Commune de PLEURTUIT
Département d'Ille et Vilaine
35730

Enquête publique
Du 04 mars au 03 avril 2017
Prescrite par arrêté Préfectoral du 9 février 2017

**AUTORISATION AU TITRE DE LA LOI SUR L'EAU PORTANT SUR LE PROJET
DE CREATION D'UNE ZONE DE D'EXPANSION DE CRUE SUR
LE RUISSEAU SAINT PERE.**

Rapport du Commissaire Enquêteur

Coupe de principe de la digue – Source Infraconcept

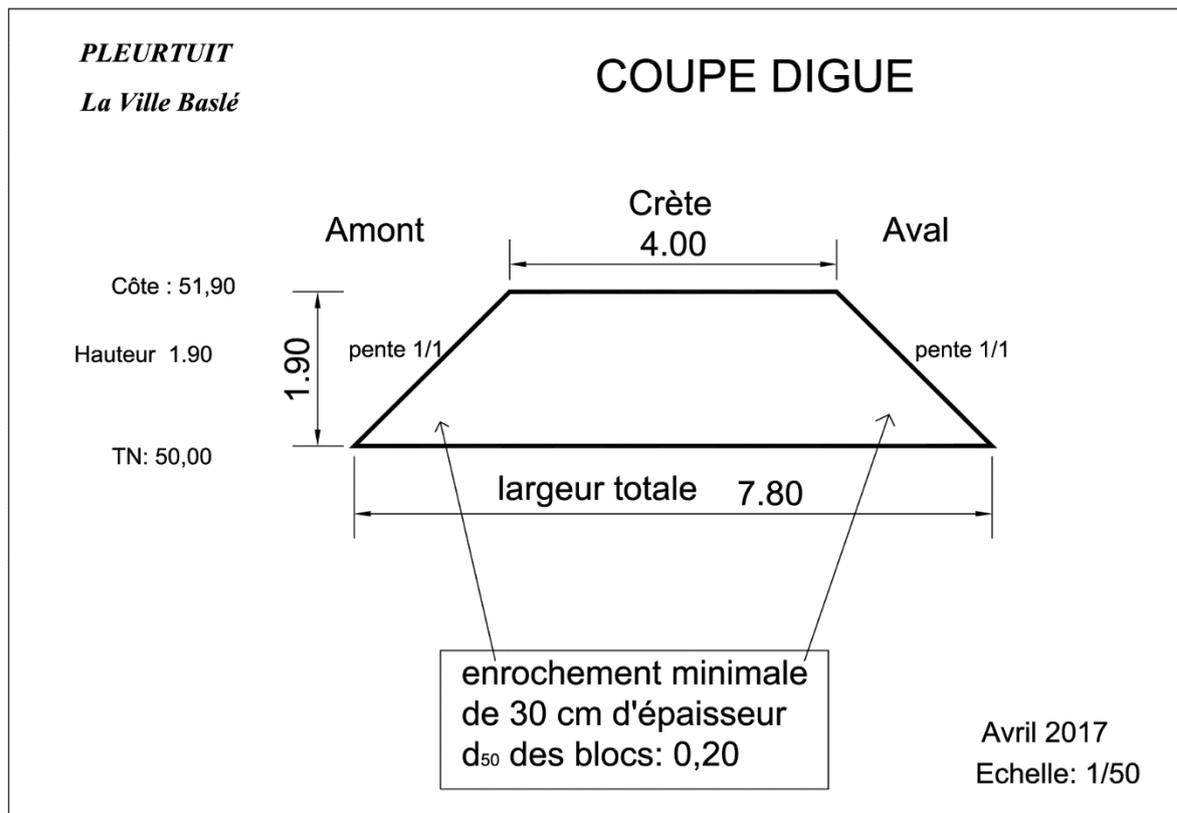
- Emprise de la digue et impact sur les zones humides

Etant donné que l'usage futur de la digue n'était pas maîtrisé lors de la conception du projet, il avait été décidé de dimensionner cette digue avec une largeur suffisante afin de ne pas bloquer l'usage futur de celle-ci. Cependant, au vu des remarques émises par la CLE, les dimensions de cette digue ont été étudiées à un stade PRO afin de limiter l'impact sur les zones humides.

Les nouveaux calculs réalisés par le cabinet Infraconcept ont permis de définir les dimensions minimales nécessaires à la création de cette digue, à savoir d'une largeur 4 mètres en crête et 7,80 mètres en pied de digue (cf. « Cemagref – Gérard Degoutte 1997 – Recommandations pour la conception, la réalisation et le suivi des petits barrages »).

L'emprise au sol du projet de digue est donc sensiblement diminuée, à savoir une surface d'emprise de 210 m² contre 360m² initiale (au stade AVP). La révision du projet de digue a donc permis de réduire l'impact sur les zones humides de 150m².

De même, la partie busée du nouveau cours d'eau sous la digue a également été réduite, passant de 15 mètres à 8 mètres.

Extrait du zonage du PLU de la commune (Source Mairie)

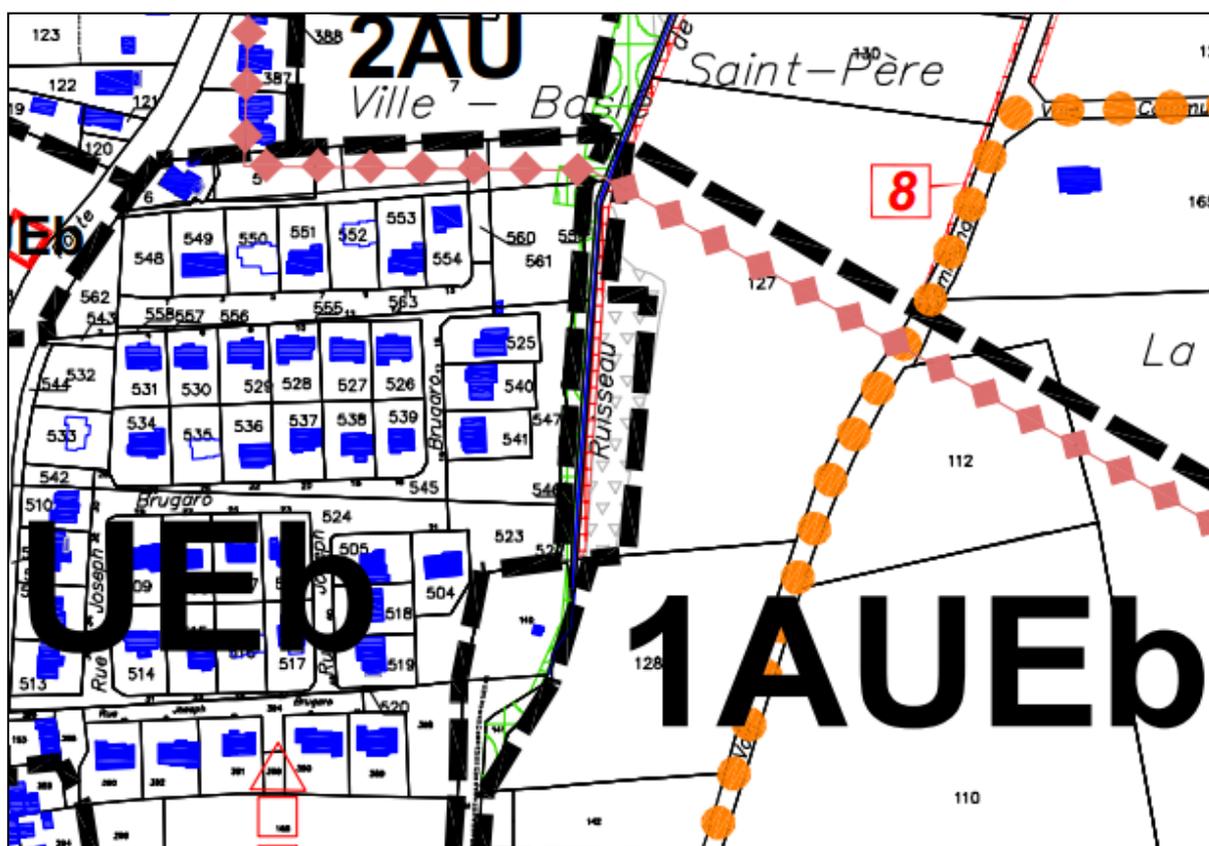
- Travaux réalisés dans un espace boisé classé (EBC)

Sur le plan de zonage du PLU de la commune de Pleurtuit, l'emplacement boisé classé (EBC) est clairement inscrit en rive gauche du ruisseau de Saint-Père (en quadrillé vert sur le plan ci-dessous). Or, les principaux aménagements liés à la zone d'expansion de crue (terrassement, abattage des peupliers..) sont situés en rive droite du ruisseau de Saint-Père, et n'impactent de ce fait pas l'EBC.

Seuls les travaux liés à la création de la digue et à la compensation de la zone humide sont concernés par l'EBC.

Comme précisé dans le courrier n°4 de l'enquête publique pages 7 et 8, un EBC est un espace boisé à conserver ou à créer.

En ce qui concerne la digue, elle n'impacte que des arbres existants en rive droite du cours d'eau ou dans le lit du ruisseau. Un EBC sera donc à créer sur cette zone en rive gauche du cours d'eau conformément au plan local d'urbanisme de la commune.

En ce qui concerne la zone de compensation de la zone humide, aucun arbre n'est existant à cet emplacement, en rive gauche du cours d'eau. L'EBC est donc à créer sur ce secteur.

Pour conclure, la création d'une digue par remblai ou d'une compensation zone humide par décaissement du terrain naturel sont tout à fait compatibles à la création de l'emplacement boisé classé.
